| 機種 | 三菱無停電電源装置<br>UPS |

## 三菱小容量 UPS 用バッテリー表示ラベル変更のお知らせ

| 整理番号 | 山ー1613 | 三菱電機(株) 福山製作所 |            |    |                                  |

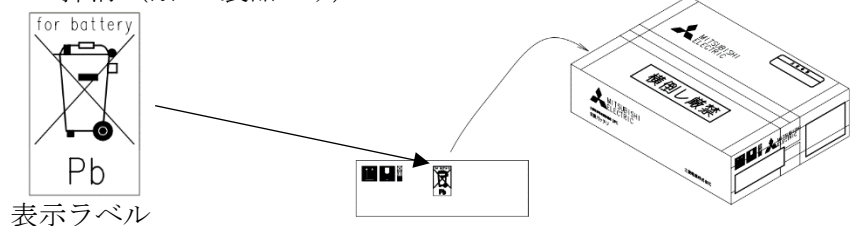
(1)交換バッテリー及び製品内蔵バッテリー上の欧州電池指令対応による表示ラベルの抹消

欧州電池指令が段階的に欧州電池規則へ置き換わるにあたり、2024/8/18 に UPS バッテリーに関する内容も失効となるため、関係する表示ラベルを抹消いたします。

交換バッテリーに関しては欧州電池規則には対応していないため、欧州への輸出は出来ませんのでご注意ください。
